Frederiksborgvej 137

Afslag på ansøgning om retslig lovliggørelse af kystbeskyttelse, Frederiksborgvej 135-141 og påbud om fjernelse af anlægget

9. oktober 2026
Sagsnr.: 26-020025
Doknr.: 26-020025-2

Figur 1a vandlinje og skræntlinje. Tv. vandlinje mellem 1954 og 2025. Th. skræntlinje mellem 1995-2025. Kilde Niras: Behov for skræntbeskyttelse Frederiksborgvej 87-205 Ortofoto 2025

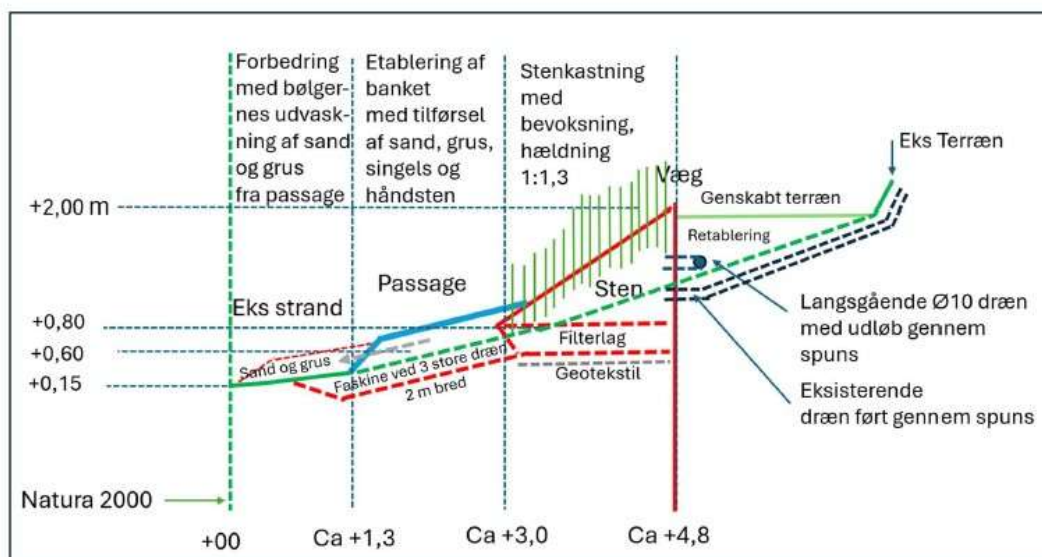
Niras vurderer, at vandlinjens placering overordnet er stabil i den analyserede periode og at de mindre variationer mellem de enkelte års, vurderes at kunne tilskrives usikkerheder.

Niras vurderer, at det er vanskeligt at vurdere den naturlige udvikling i kystskrænten. Niras har for at kvalificere vurdering af kystens udvikling, gennemgået udvalgte historiske luftfoto af ejendommene omfattet af projektet og har udtrukket et enkelt højdeprofil i det digitale system Scalco. Niras vurderer, at der ses erosion på ejendommene og at særligt den sydlige del af strækningen er udsat som følge af overgang til naboejendommens hårde kystbeskyttelse.

Fig. 2.2 Højdeprofiler for Frederiksborgvej 135B og 135C baseret på data fra Danmarks højdemodel. Der ses begrænset tegn på erosion på dele af ejendommen. 2007=orange streg, 2015=lysegrøn streg, 2019=mørkegrøn streg og 2024=rød streg.

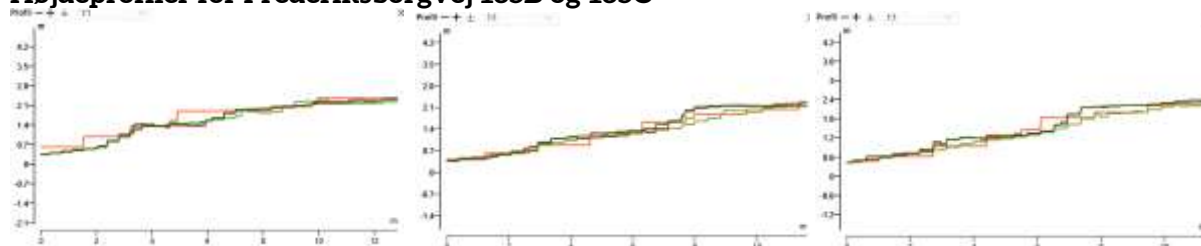
På højdeprofiler vedlagt i bilag 2, fremgår data om terrænet i år 2007, 2015, 2019 og 2024. Her ses begrænset eller ingen erosion på Frederiksborgvej 135c, 135b, 135e, 135d, 137, 139a og 141. På Frederiksborgvej 137B ses lokal erosion og tilbagetrækning af kystskrænten. Der er tale om en koteletgrund hvor boligen er placeret 73 meter fra vandkanten.

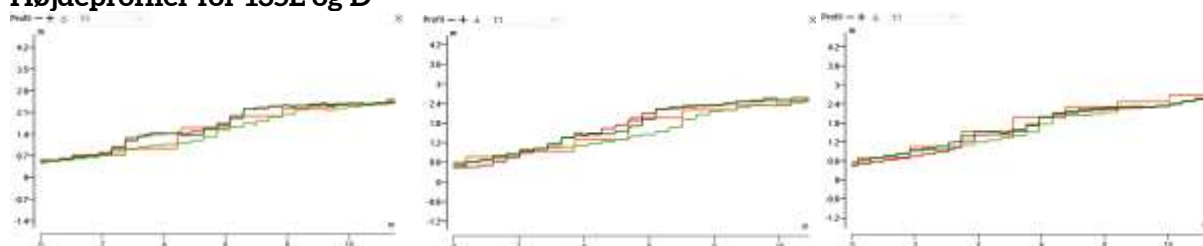
Roskilde Kommunes bemærkninger: Der ses påvirkning af kysten. Som det fremgår i højdeprofiler i bilag 2 ses der imidlertid, over en længere periode fra 2007-2024 ikke væsentlig tilbagerykning af kystskrånningen på Frederiksborgvej 135D.

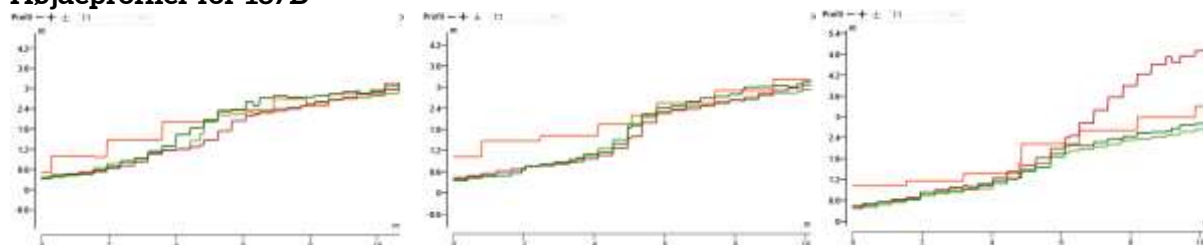
Det fremgår, at der er sket en begrænset erosion af kysten på Frederiksborgvej 135-141 i perioden 2007-2024. Dog ses der erosion på Frederiksborgvej 137B, som er en koteletgrund hvor boligejendommen ligger 73 meter fra vandkanten. Erosionen udgør ikke en risiko for bebyggelse men har reduceret havearealet.

Spuns angivet med sort streg, stenkastning er mellem sort og blå streg mens yderside af ansøgt banket fremgår med rød streg. På indersiden af spunsen er der udført terrænregulering.

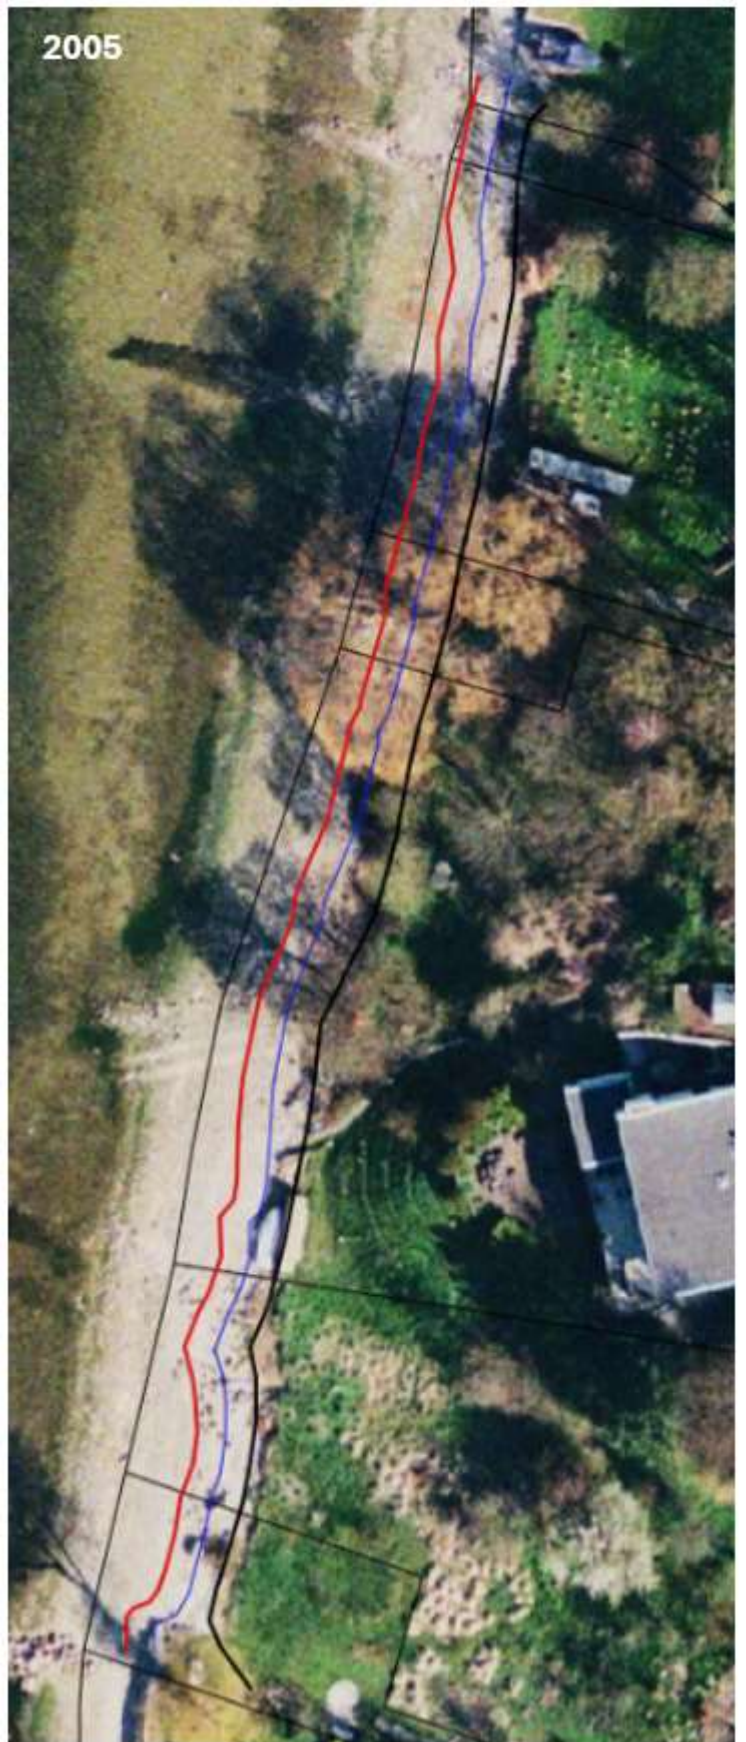
Roskilde Kommune har gennemgået luftfoto fra perioden 2001-2025, jf. bilag 2b, og vurderer, at spunsen er etableret fremskudt i kysten i forhold til kysten før 2021. Forvaltningen vurderer, at terrænreguleringen bag spunsen ikke er en reetablering af tabt haveareal, men en udbygning af privat opholdsareal ud mod kysten.
